REPÚBLICA DE CHILE
SERVICIO DE EVALUACIÓN AMBIENTAL
COMITÉ DE MINISTROS
MGGH

RESUELVE EL RECURSO DE
RECLAMACIÓN ATINGENTE AL
PROYECTO "HIDROGENO VERDE
BAHÍA DE QUINTERO", CUYO
PROPONENTE ES GNL QUINTERO
S.A.

RESUMEN

Figura N° 2. Venteos en la planta

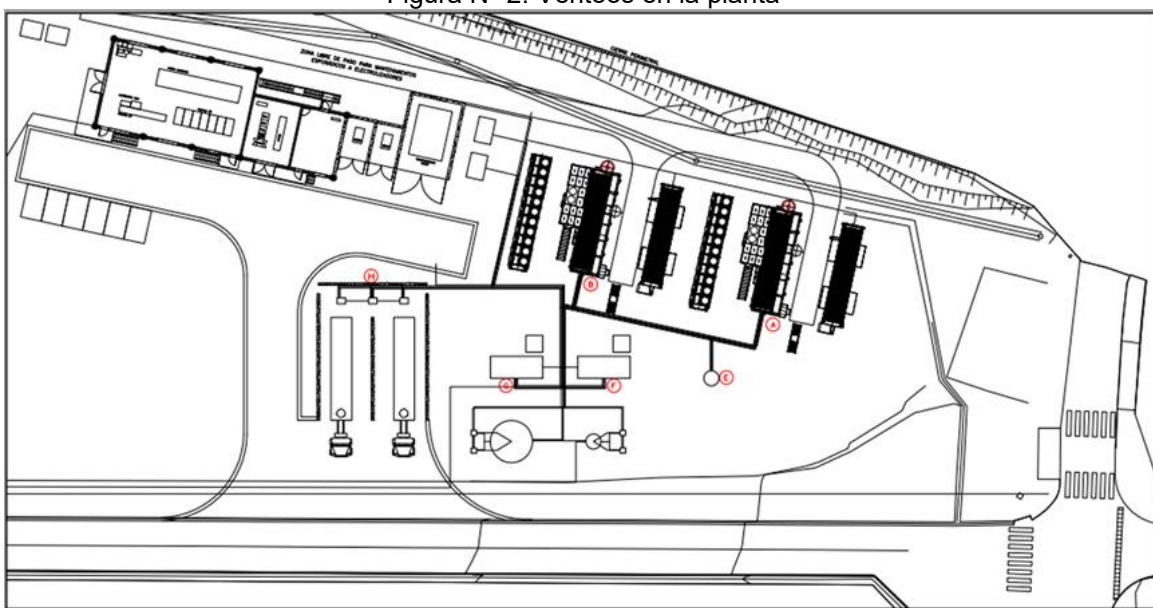
4.3.2. El Titular realizó un estudio de dispersión de gases⁶, enfocado en los venteos operativos de hidrógeno del Proyecto, cuyo objetivo principal fue evaluar, mediante simulaciones computacionales, el comportamiento del hidrógeno una vez liberado a la atmósfera desde distintos puntos del proceso, y determinar si estas emisiones podrían generar concentraciones peligrosas que afecten a personas, instalaciones o áreas externas al terminal.

4.3.2.1. Estos venteos formarían parte de la operación normal —por ejemplo, durante procesos de despresurización de equipos— y no correspondería a situaciones accidentales, por lo que el análisis se centra en escenarios operacionales esperables⁷. La siguiente Figura N° 2 presenta la ubicación de los puntos de venteo del Proyecto.

El estudio presentado consideró distintos puntos de emisión asociados a equipos clave del sistema, tales como electrolizadores, sistemas de almacenamiento, compresores y módulos de carga, definiendo para cada uno parámetros operacionales específicos como caudales, presión, temperatura, altura de descarga y frecuencia de ocurrencia. A partir de estos antecedentes, fueron modelados diversos escenarios de dispersión bajo diferentes condiciones meteorológicas, con el fin de estimar las distancias a las cuales el hidrógeno podría alcanzar determinados umbrales de concentración relevantes desde el punto de vista de seguridad, particularmente aquellos asociados a atmósferas inflamables.

Figura N° 3. Áreas afectadas por venteo

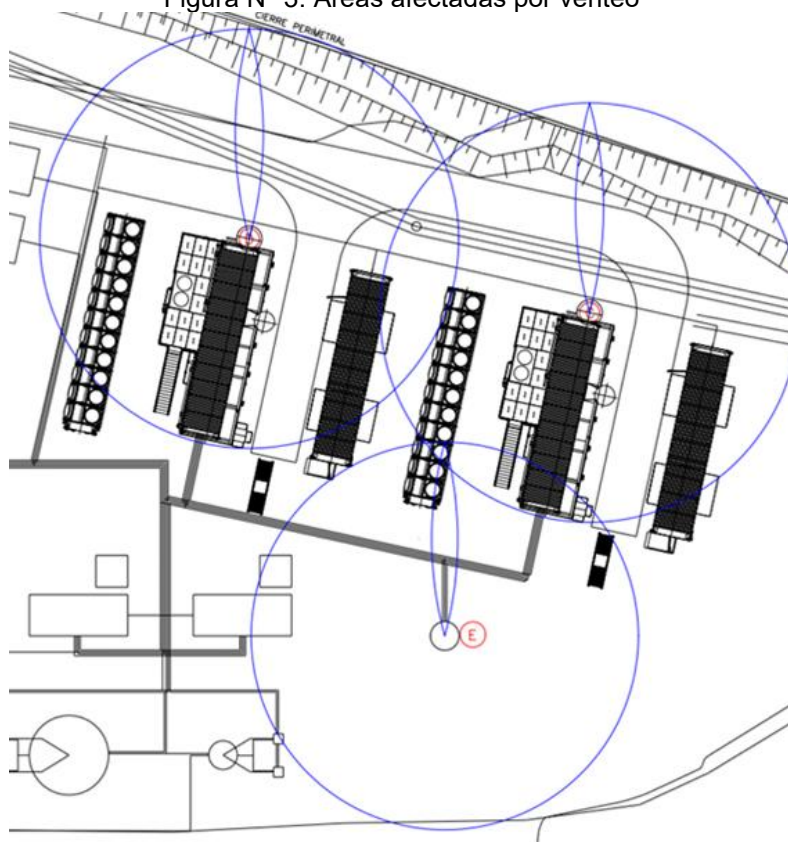
Según lo indicado en el acápite 8.1 del apéndice 2 del Anexo AC-4.1. de la Adenda Complementaria, las distancias máximas a 0,2 LFL son de 13,2 metros para cada uno de los electrolizadores 900-X-101 A y B, y de 12,2 metros para el buffer de almacenamiento 900-V-101. Estas distancias se presentarían bajo la misma condición atmosférica de viento máximo, aunque a distintas alturas: aproximadamente 6,4 metros en el caso de los electrolizadores y 5,4 metros en el caso del buffer. Para efectos del análisis, y de manera conservadora, se consideró una misma altura de referencia. La Figura N° 3 muestra las nubes de dispersión y las áreas que podrían verse afectadas en cada uno de los escenarios de venteo analizados.

Los círculos que representan las áreas afectadas corresponderían al alcance máximo de las nubes con concentración 0,2 LFL, considerando su posible desplazamiento en cualquier dirección del viento (360°). Para que existiera interacción entre las nubes, estas deberían entrar en contacto entre sí. Sin embargo, dado que los venteos serían verticales y el desplazamiento de las nubes depende directamente de la dirección del viento, las plumas de gas se mantendrían siempre paralelas entre sí para cualquier dirección

posible del viento. En consecuencia, no se produciría contacto entre ellas. Por lo anterior, el Titular descartó la posibilidad de que ocurran efectos sinérgicos entre venteos simultáneos de hidrógeno.

Figura N° 8. Ubicación de receptores

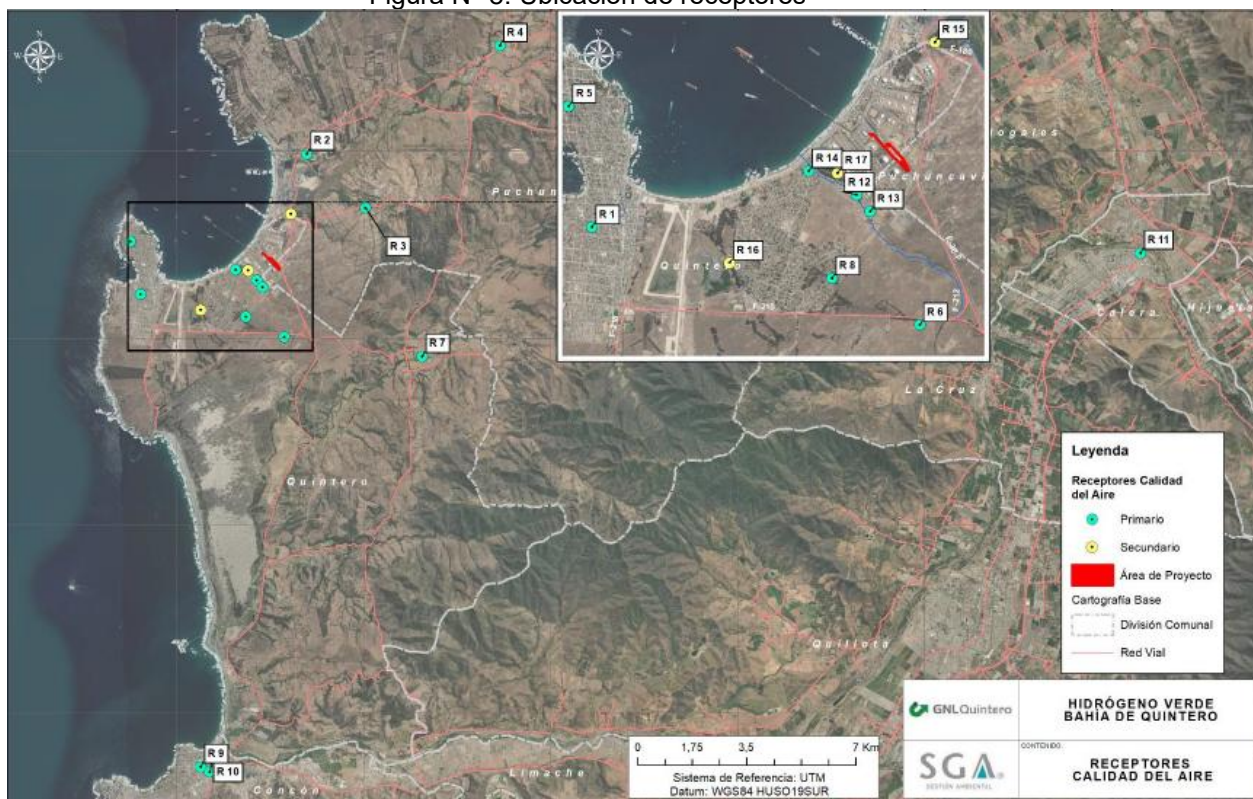
5.3.3.1. De esta forma, fueron analizados los resultados de la modelación de dispersión de contaminantes atmosféricos, considerando un total de 14 receptores primarios, presentados en las siguientes Figuras N° 7 y N° 8. El Titular precisó que no se evaluó el contaminante NH₃, debido a que no existen normas de calidad del aire aplicables para este compuesto. Asimismo, se adoptó un criterio conservador, asumiendo que la totalidad de los compuestos orgánicos volátiles (COV) corresponderían a benceno.

- MP₁₀: Los aportes se mantienen por debajo del 0,120 % de la norma anual (0,060 µg/m³) y del 0,375 % de la norma diaria (0,488 µg/m³), observándose el valor máximo en el receptor R13.

- MP_{2,5}: Los aportes se sitúan bajo el 0,112 % de la norma anual (0,022 µg/m³) y bajo el 0,308 % de la norma diaria (0,154 µg/m³), también en el receptor R13.
- NO₂: El aporte máximo alcanza 0,635 % de la norma horaria (2,539 µg/m³), registrado en el receptor R13.
- CO: El aporte máximo corresponde a 0,054 % de la norma horaria (16,277 µg/m³), igualmente en el receptor R13.
- SO₂: Los aportes alcanzan un máximo de 0,05 % de la norma diaria (0,075 µg/m³), observado en el receptor R12.
- COV (benceno): El aporte máximo corresponde a 0,543 % de la norma anual (0,016 µg/m³), registrado en el receptor R12.

Figura N° 10. Red hidrográfica región de Valparaíso

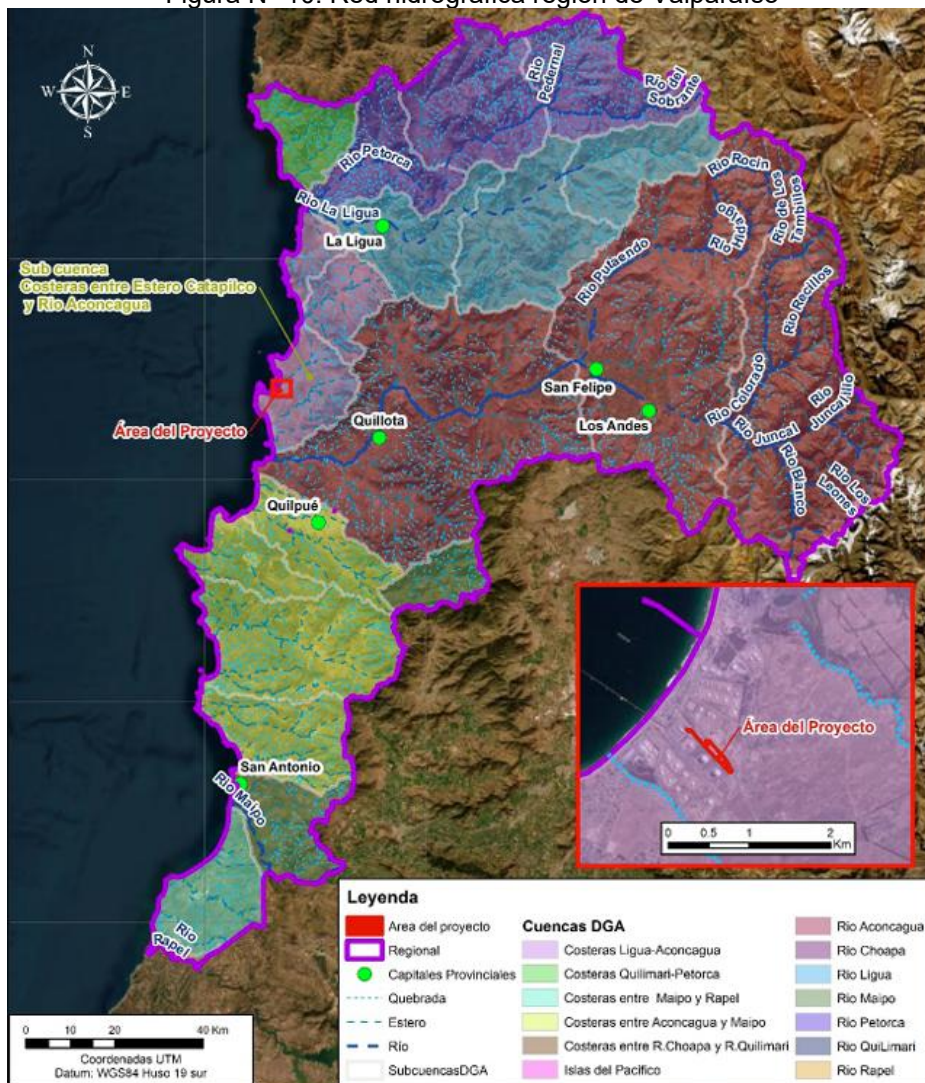
- 6.3.1. De acuerdo con la línea de base de hidrología, descrita en la sección 3-7 del capítulo 3 del EIA, el Proyecto se emplazaría en un sector costero perteneciente a la cuenca denominada “Costeras entre río Ligua y río Aconcagua”, específicamente dentro de la subcuenca costeras entre el estero Catapilco y el Río Aconcagua. Según la cartografía del I.G.M. escala 1:50.000, en el área del Proyecto no existirían cauces permanentes ni quebradas intermitentes, siendo el curso más cercano una quebrada sin nombre, ubicada aproximadamente a 700 metros al suroeste de las obras proyectadas, tal como lo muestra la siguiente Figura N° 10.
